<table><tr><td>Oberfläche in DIN 150</td><td>Zul. Abweichung in DIN 7168</td><td>Werkstoff</td><td>Dm</td><td>Maßzeichnung</td><td>Dm</td><td>Herstell-Nr</td></tr><tr><td colspan="2">Blatt</td><td colspan="2">26.11.86 Jan.</td><td colspan="2">Lagerkartusche</td><td>Bl. Anz.</td></tr><tr><td>d</td><td>3340</td><td>6.9.89</td><td>Klaus</td><td colspan="2">368.347</td><td>4.526.17</td></tr></table>

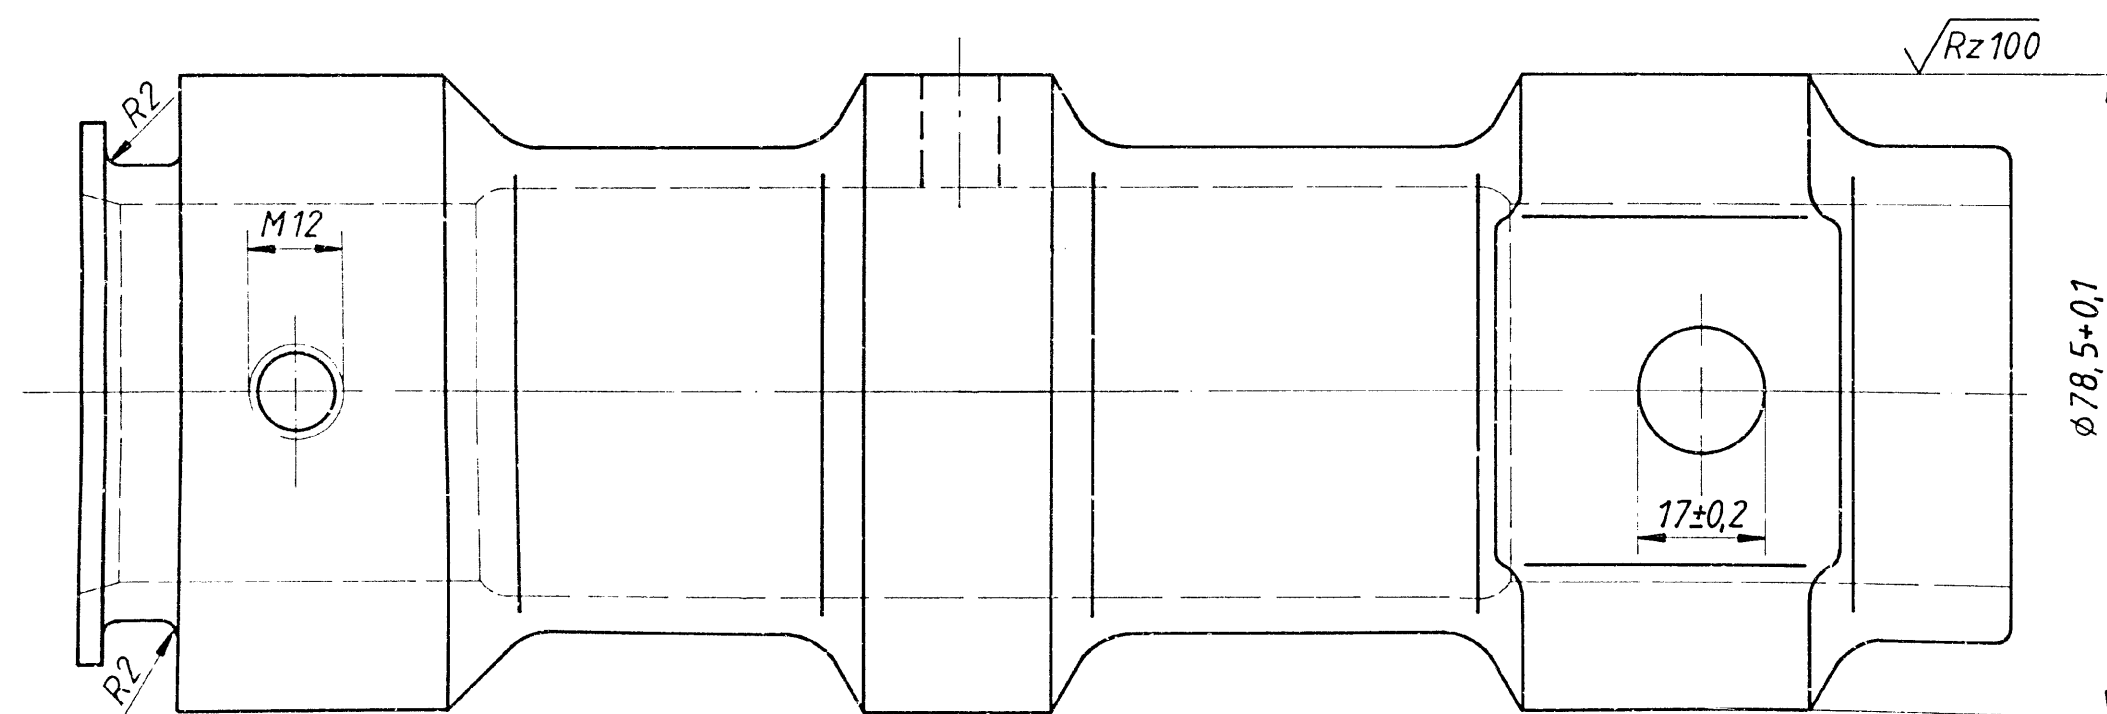
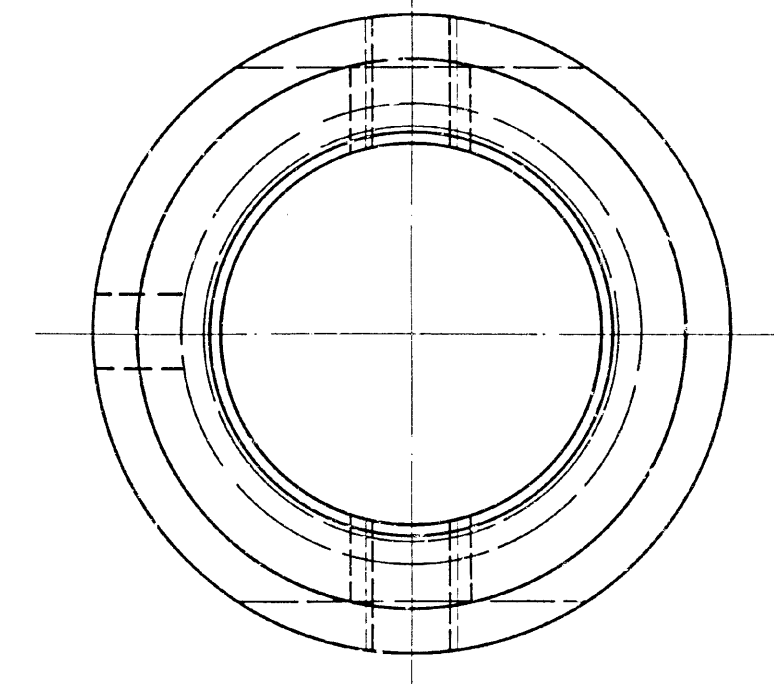
d	Maß 14 ± 0,2 war 15 ± 0,2 ; Maß 254 w. 255 ; 102 w. 103 ; 200 war 201 ;																																																																							
c	Maß 98,5 war 99																																																																							
b	Maß 103 ist neu, Fluß 200 entfällt, Fluß 15 entfällt																																																																							
a	Maß 97 war 101,2 ± 0,3 / Bohrung Ø 10 um 90° versetzt (war 1x bei Maß 10°)																																																																							
Zust Änderungstext
